CODEP-DRI -2011-043413

[1] Traduction en allemand de l'avis n°2011-AV-0120 de l'Autorité de sûreté nucléaire du 4 juillet 2011 sur la poursuite d'exploitation du réacteur n°1 de la centrale nucléaire de Fessenheim après 30 années de fonctionnement

[2] Traduction en allemand de la décision de l'Autorité de sûreté nucléaire n° 2011-DC-0231 du 4 juillet 2011 fixant à EDF les prescriptions complémentaires applicables au site électronucléaire de Fessenheim (Haut Rhin) au vu des conclusions du troisième réexamen de sûreté du réacteur n°1 de l'INB n°75

Stellungnahme Nr. 2011-AV-0120 der französischen Behörde für Reaktorsicherheit vom 4. Juli 2011 über die Fortsetzung des Betriebs von Reaktor Nr. 1 des Kernkraftwerks Fessenheim nach 30 Jahren Laufzeit

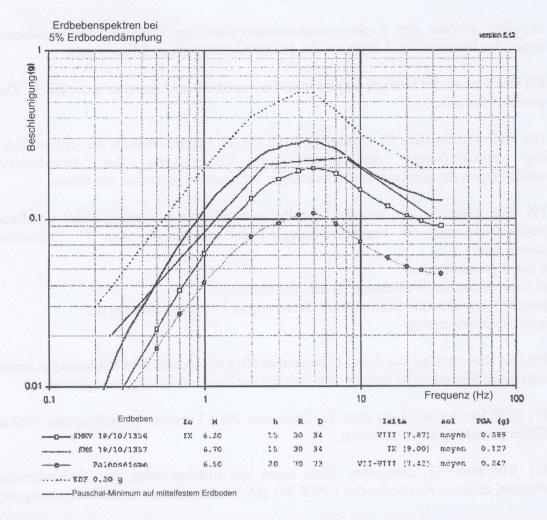
[FSH1-11] Die für die Dimensionierung zu berücksichtigende, horizontale Erdbebenbewegung entspricht bei einer 5%-igen Bodendämpfung der minimalen, pauschalen und der in den nachstehend gezeigten, um den Sicherheitsfaktor (SMS) erhöhten Erdbebenspektrumshüllkurven:

Die zum Dimensionierspektrum gehörige Vertikalbewegung beträgt zwei Drittel der Horizontalbewegung.
